SAVIVALDYBĖS ĮMONĖS „VILNIAUS PLANAS“
VIEŠO SUSIRINKIMO PROTOKOLO PRIEDAS

Laikas	2020 m. gruodžio 4 d., 16:00 val.
Vieta	Tiesioginė transliacija iš SJ „Vilniaus planas“, Konstitucijos pr. 3-519, Vilnius
Projektas	Vilniaus senųjų kapinių, vad. Antakalnio kapinės, komplekso (kodas 36243) teritorijos tvarkymo, statinių statybos projektiniai pasiūlymai

IKI VIEŠO SUSIRINKIMO GAUTŲ PASIŪLYMŲ IR PAKLAUSIMŲ ĮVERTINIMAS

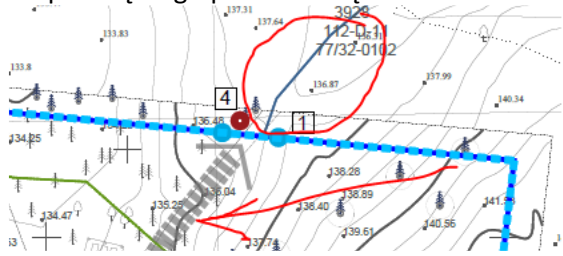
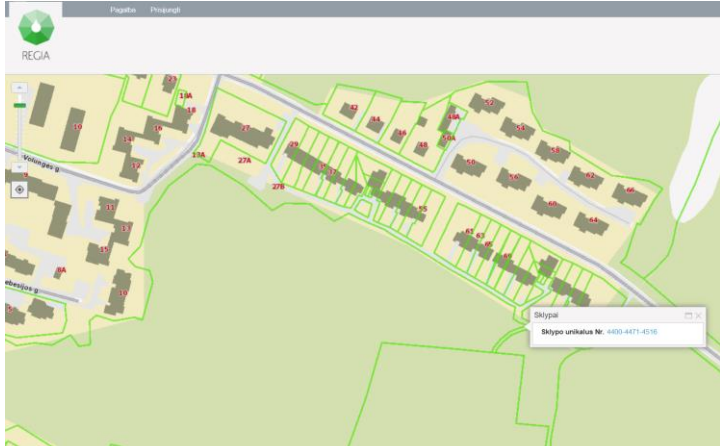
<p>8. Raudonai apvesta mėlyna linija, kurios nėra legendoje ir kuri, labai tikėtina, palikta siekiant tolimesniuose etapuose įrengti privažiavimą.</p> 	<p>Jūsų pastebėta mėlyna linija, kurios nėra legendoje yra gretimo sklypo riba:</p> 
	<p>9. Palaidojimų įamžinimui taikomi dvigubi standartai. Antakalnio kapinėse ketinama ant jau esamų palaidojimų vėl laidoti ir tiesti takus, kai priešais sporto rūmus esančiose kapinėse teritorija paversta žaliaja veja.</p>	<p>Skirtingos religinės bendruomenės turi skirtingus laidojimo ar kapinių tvarkymo papročius.</p>
	<p>10. 2020m kovo mėn. Atlikti žvalgomieji archeologiniai tyrimai nepakankami. Nėra jokių konkrečių išvadų, be išsamesnės kitų sričių specialistų atliktos analizės, tiesiog konstatuojant faktą, kad kapinėse palaidoti žmonių palaikai.</p>	<p>Visų pirma buvo atlikti istoriniai tyrimai. Jų pagrindu buvo suformuota užduotis archeologiniams tyrimams, kurie patvirtino istorinių tyrimų išvadas.</p>
